川内原子力発電所 1, 2号炉  
運転期間延長認可申請  
(審査会合における指摘事項の回答)

2023年 5月16日

九州電力株式会社

No.	日時	指摘事項の内容	回答
10	2023年 3月14日	<p>平均圧縮強度について、取水構造物は1号炉・2号炉ともに干満帯の値が、海中帯、気中帯に比べて相対的に低い。また、原子炉補助建屋は2号炉の内壁及び床の値が、その他の部位に比べて相対的に低い。これらの理由について、過去の破壊試験及び非破壊試験の結果も整理して、説明すること。</p> <p>(強度以外でも過去の試験結果との比較が説明できるものがあれば説明すること)</p>	P3～14

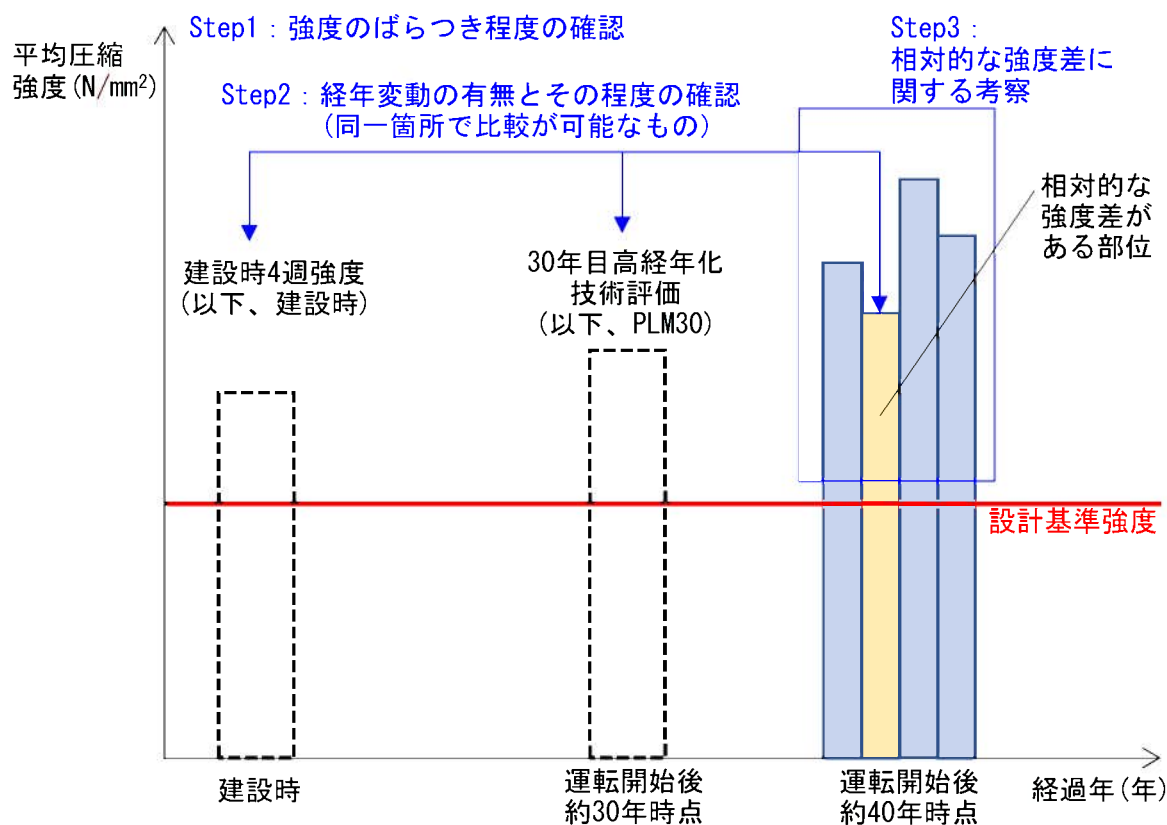
- ・2023年3月14日の審査会合「資料1-3-1」P34で示した、コンクリート構造物の平均圧縮強度について、以下の赤枠で示す部位で相対的な強度差が確認された。今回、相対的な強度差が確認された要因について、過去の試験結果とも比較しながら考察を行う。

- ・ 一般にコンクリートは供用期間中に水和反応の進行により、強度増進が生じているものと推察されている※。
- ・ 今回、コンクリート構造物の劣化状況評価（以下、PLM40）において、約40年経過した時点で採取したコアサンプルによる強度試験の結果、全ての部位で設計基準強度を満足していることが確認できたものの、相対的な強度差が確認されたことから、以下のステップで考察を行った。

強度試験の経年変動確認結果 (原子炉補助建屋)

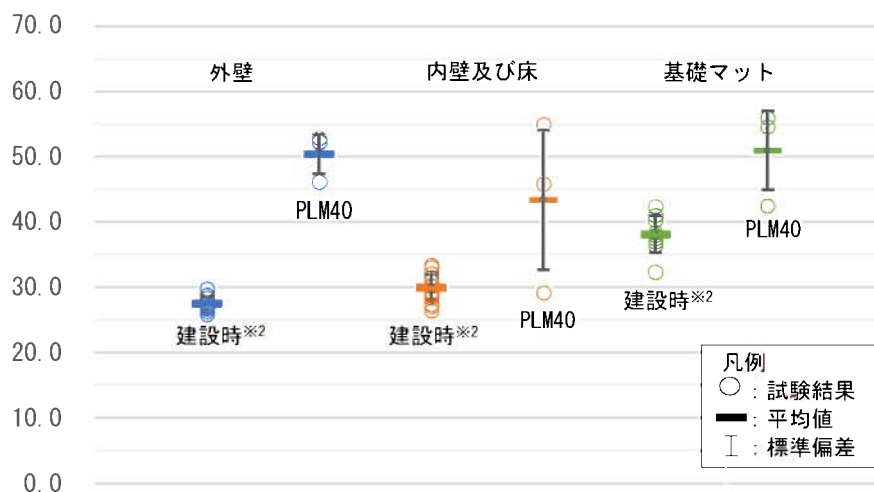
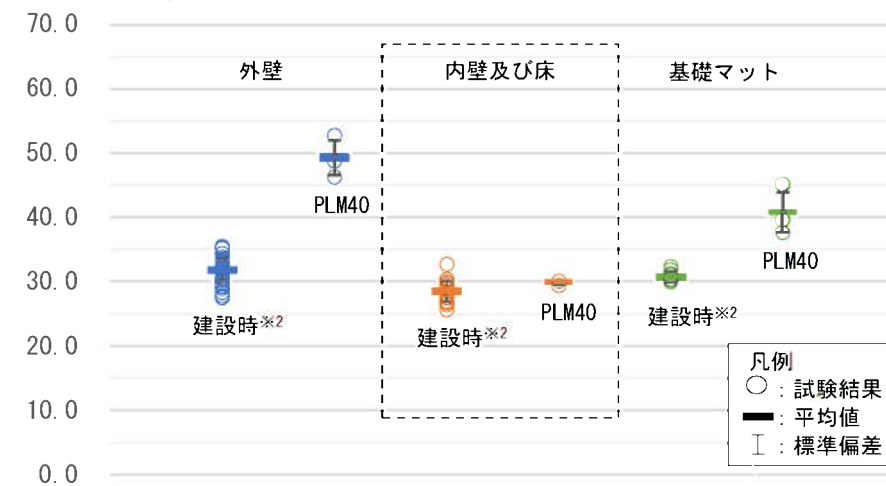
- 相対的な強度差が確認された「原子炉補助建屋 (内壁及び床) (2号炉)」については、下図のとおり、1号炉とあわせて、建設時<sup>※1</sup>における強度試験結果との比較を行った。

- 内壁及び床 (2号炉) (下図、破線内) については、平均値の比較において若干の増進傾向が確認された。
- 上記以外の部位についても、平均値の比較において増進傾向が確認された。

強度試験の経年変動確認結果 (取水構造物)

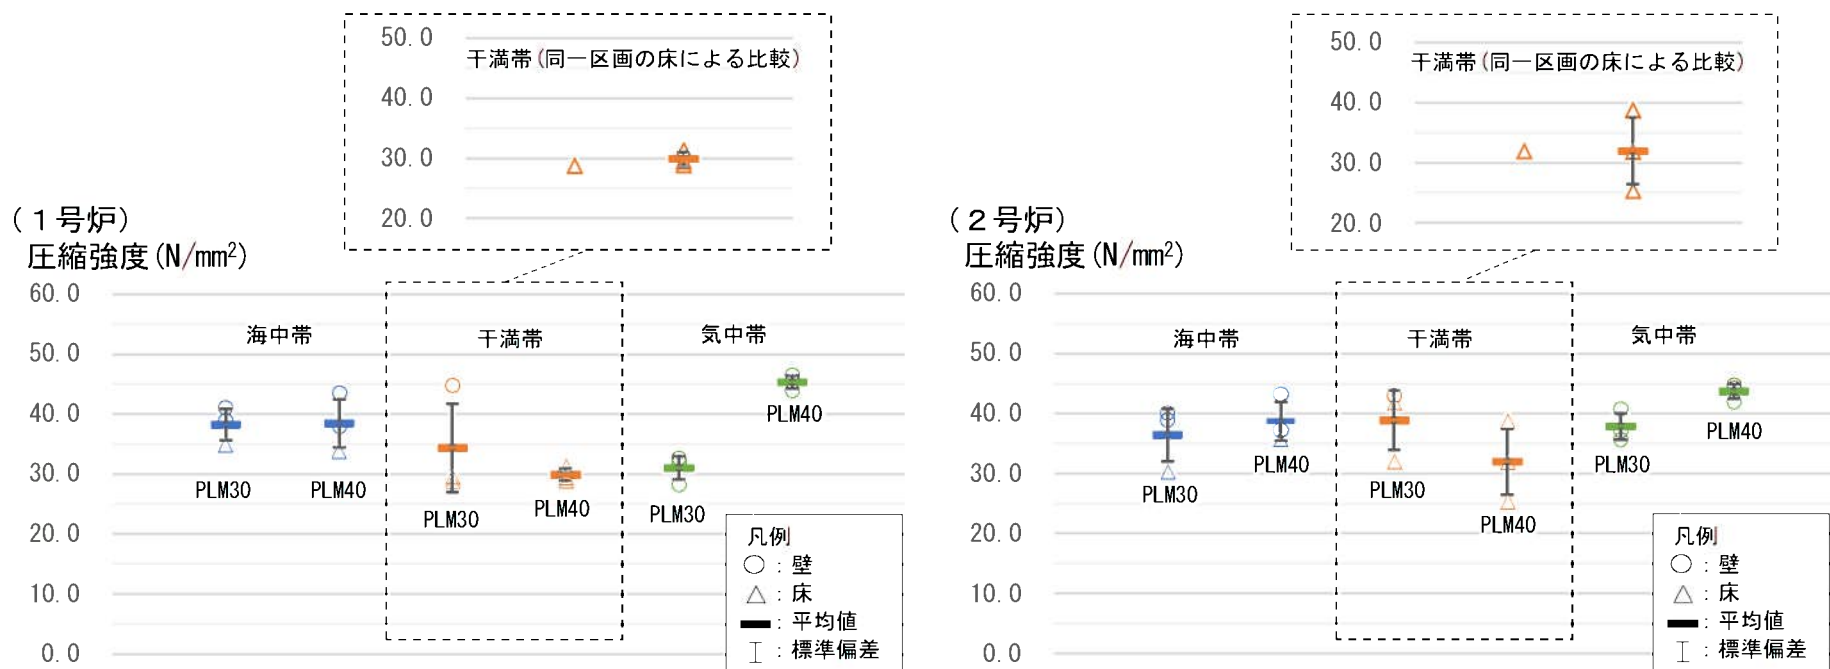
- 相対的な強度差が確認された「取水構造物(干満帯)」について、下図のとおり、PLM30 ※における強度試験結果との比較を行った。

- 海中帯及び気中帯については、コアサンプル採取箇所は同一の部位であり、平均値及び標準偏差の比較において増進傾向が確認された。
- 干満帯(下図、破線内)については、異なる部位を含めた平均値の比較では低下傾向があるように見えるが、同一区画の床に着目して比較した結果、ばらつきはあるものの概ね同等の結果であることが確認された(1号炉は若干の増進傾向が確認)。
